# Enquête publique unique

Préalable à la déclaration d'utilité publique du projet d'aménagement dédié aux bus « Bus entre Seine », emportant mise en compatibilité des Plans locaux d'urbanisme (PLU) des communes de Sartrouville (78), Argenteuil, Bezons et Cormeilles en Parisis (95)

## Avis et conclusions

## Conclusions du Commissaire Enquêteur sur la Déclaration d'utilité publique du projet Murielle Lescop

#### Configuration du dossier d'enquête (DEUP):

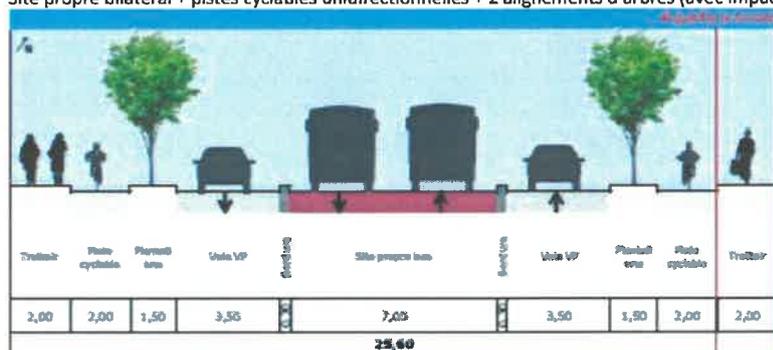
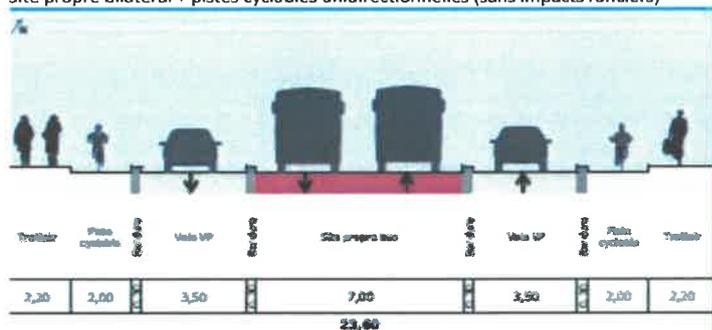
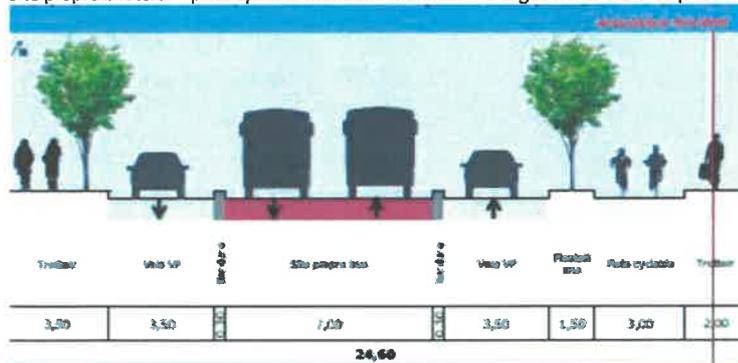
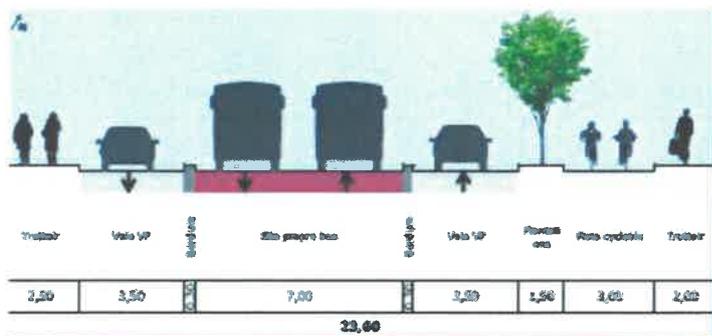
L'ensemble des contributeurs estiment que les bandes cyclables proposées ne protègent pas assez les cyclistes du trafic. Ils souhaitent une modification du projet sur les points suivants :

Les contributeurs souhaitent des pistes séparées du trafic par un séparateur ou sur les trottoirs.

Ils soulignent que le projet ne tient pas compte des recommandations du Cerema<sup>19</sup>. Les associations et les élus demandent des aménagements pour le projet Bus entre Seine conformes à ces recommandations :

- Largeur minimum de 2 mètres pour des pistes unidirectionnelles.
- Piste séparées de la chaussée pour les axes dont la circulation est supérieure à 6000 véhicules par jour : *« Le long des voies limitées à 50 km/h ou plus, des aménagements séparatifs sont à privilégier. La piste sera généralement préférée à la bande cyclable dès que le trafic motorisé devient significatif (> 6.000 véh/jour) Or sur la D392, on parle de 25.000 véh/jour !!!<sup>20</sup>»* Observation75, Mieux Circuler à Bicyclette, antenne de Bezons.

Le maître d'ouvrage a répondu que *« L'enquête publique s'étant déroulée du 6 novembre 2021 au 11 décembre 2021, il n'est désormais plus possible d'intégrer des modifications au sein du projet proposé. »* Les associations de cyclistes se sont exprimées dans le cadre de l'enquête publique et ont déposé leurs observations dans les délais impartis. Le maître d'ouvrage a néanmoins présenté plusieurs propositions visant à intégrer des pistes cyclables séparées d'une largeur de 2 m sur la RD 392. Il apparaît qu'il est impossible de restituer l'ensemble des fonctions avec ce profil, c'est-à-dire une voie bidirectionnelle, deux alignements d'arbres, des trottoirs confortables et une voie de circulation. Il faudrait soit élargir l'impact foncier ce qui serait infaisable sur des immeubles récents, soit réduire certaines fonctions et réduire les alignements d'arbres ou la largeur des trottoirs.

Lors de la remise du mémoire en réponse, le maître d'ouvrage a précisé que la mise en place de séparateurs impliquait l'élargissement de la voie véhicule particulier de 3 m à 3.50 m. Ainsi, l'élargissement nécessaire à la mise en place d'une piste cyclable de 2 m de large nécessite en fait un élargissement de 1m.

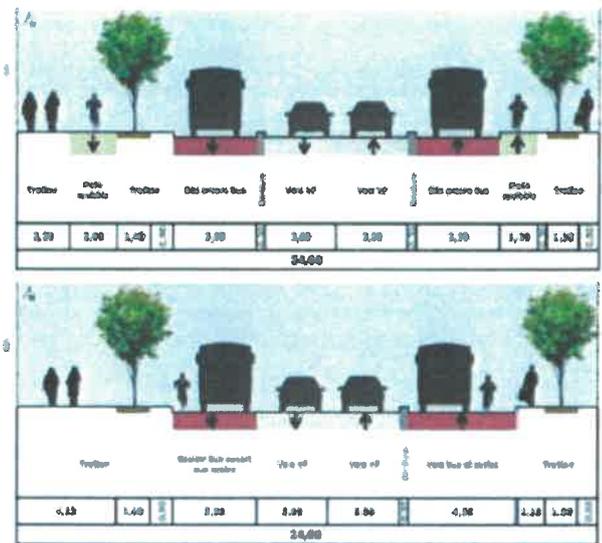
Il est essentiel pour les habitants que le patrimoine paysager et historique des boulevards Jeanne d'Arc et Gallieni soit préservé dans son intégralité.

A ce titre, la Ville propose que sur cette section soit conservée la circulation des bus en banalisé, avec la simple création d'un couloir d'approche entre la rue de la Tour Billy et la rue AG Belin, en direction de la gare d'Argenteuil. Afin d'améliorer la circulation du carrefour AG Belin/Jeanne d'Arc et de limiter la perte de temps de parcours des bus dans la congestion automobile aux heures de pointe, la Ville est prête à étudier la révision du plan des circulations en Centre-ville, avec une déviation du flux de véhicules via la RD48 et le boulevard Héloïse.

**Etude de profils sur l'axe Léon Feix, Ile-de-France Mobilités (2021)**

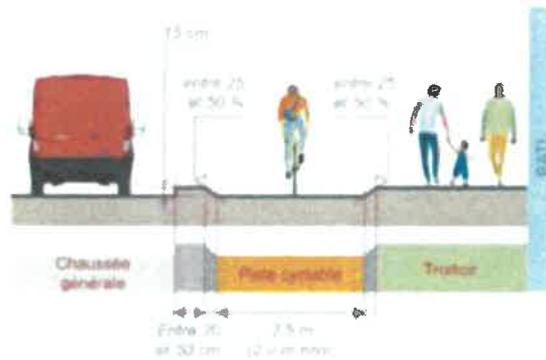
Afin de garantir un partage de l'espace public sécurisé entre les cycles et les piétons, la Ville sera, dans le cadre de l'option pistes cyclables dissociées sur trottoir, vigilante au respect des préconisations du Cerema.

Extraits du dossier d'enquête publique « Bus entre Seine » (2021)

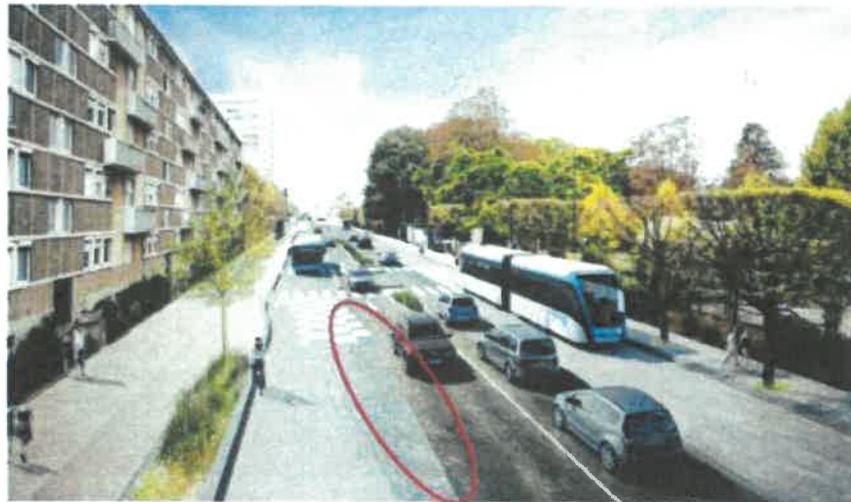
L'option du couloir bus/cycles ouvert diffère peu du profil présenté dans le dossier d'enquête publique, ce dernier intégrant déjà une section de couloir mixte bus/cycles ouvert de la rue Denis Roy jusqu'au groupe scolaire Jean Macé.
